3~12階 梁伏図 1/200

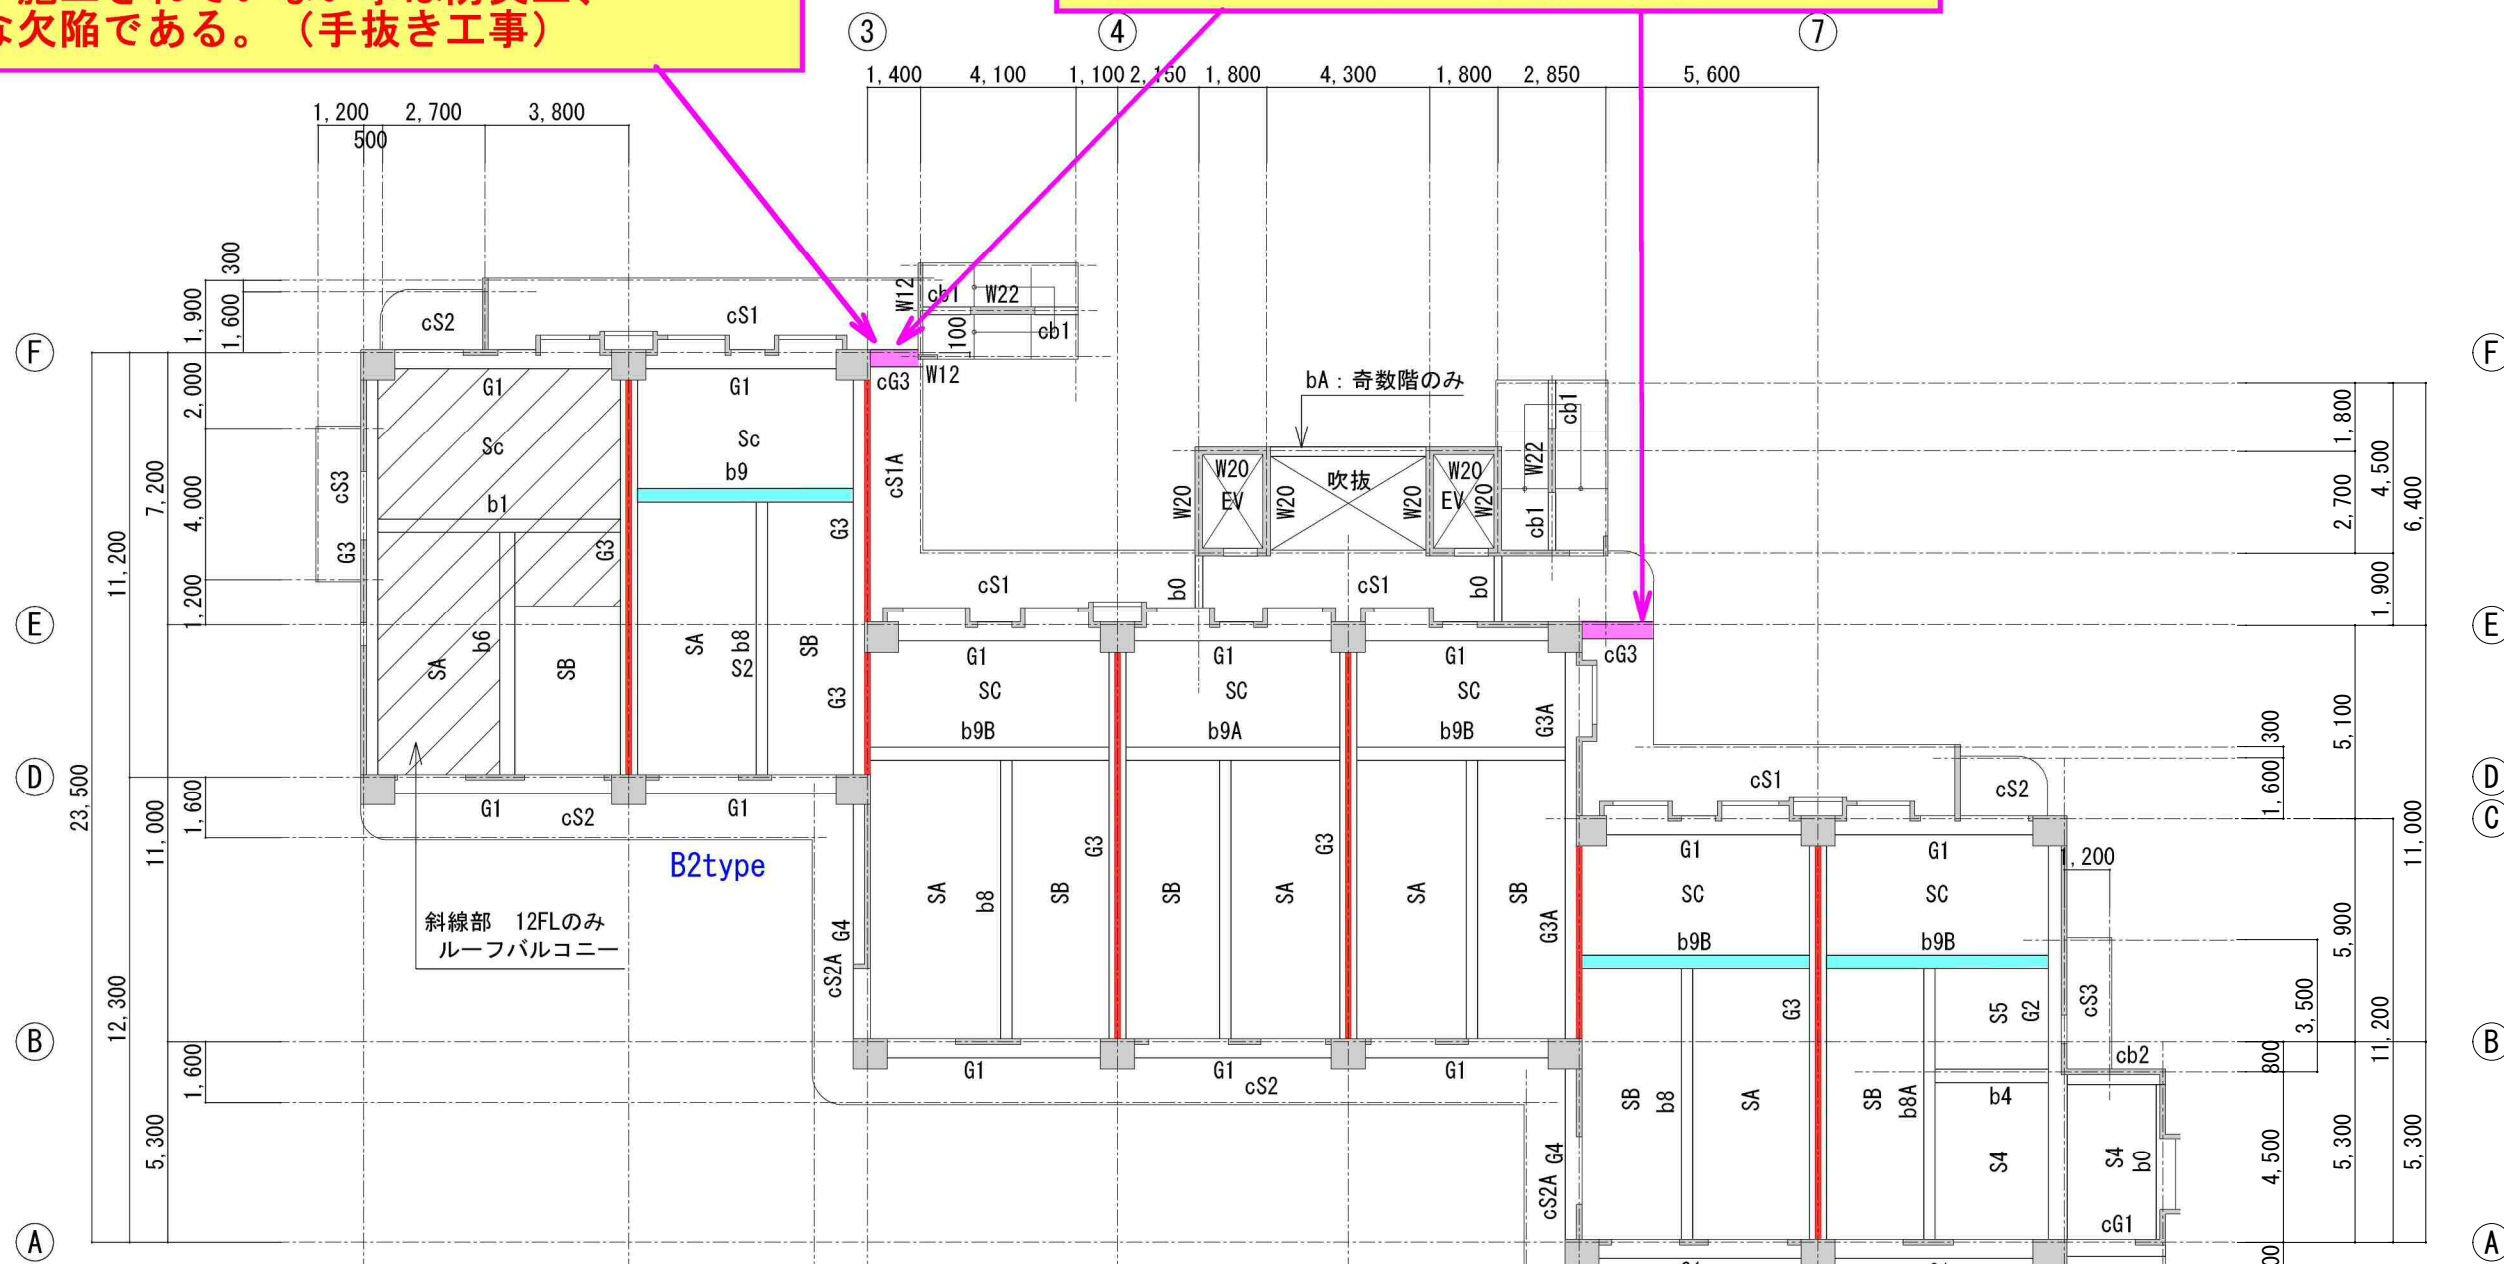
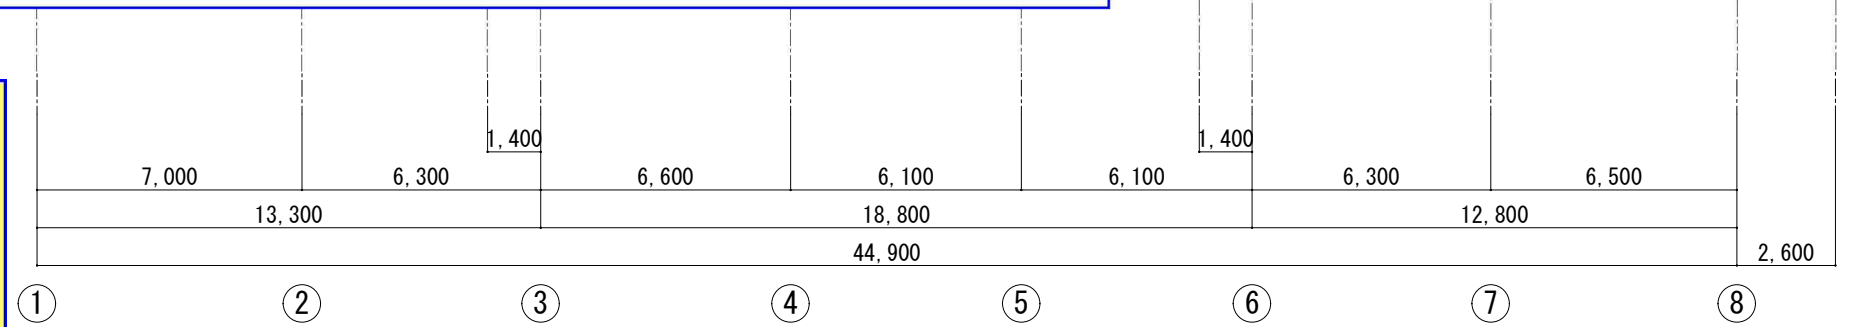
特に、外部避難階段と接続する梁の役割は重要。
この梁が施工されていない事は防災上、
致命的な欠陥である。(手抜き工事)

2箇所×15階=30本の(CG3:450x500)が
施工されていない(手抜き工事)

幅350mmで設計されているにもかかわらず、300mmで施工され、50mmも断面不足している小梁(各階)

R層 2本
15層 2本
13~14層: 3本×2層 = 6本
3~12層: 3本×10層 = 30本
合計 40本
※合計40本の小梁(b9)が断面不足
